RENAULT 5

**NOTE
TECHNIQUE**

1069

MISE A JOUR R5 TURBO 2

REPLACEMENT POMPE A EAU

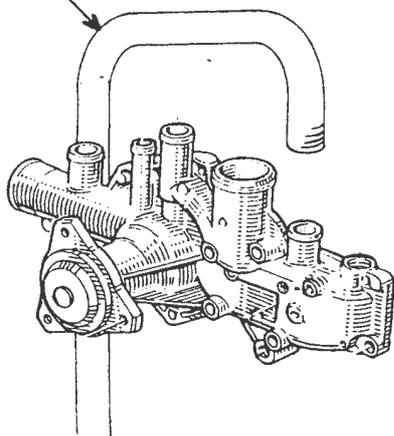
A compter du moteur n° 1989, changement de référence de la pompe à eau :

Ancienne référence : 77 01 460 697

Nouvelle référence : 77 01 462 390

Le montage de cette nouvelle pompe à eau implique les modifications suivantes :

- 1) Changement de la durit de chauffage 60 01 001 189 par 60 01 002 257.
- 2) Pour les Turbo I, remplacement de la trappe de visite (derrière poulie) par la trappe 60 01 011 900

Nota : Pas de changement de trappe pour la Turbo II.

- 3) Suppression du raccord de thermocontact.

NOTA : Seule, la nouvelle pompe à eau est disponible en pièce de rechange.
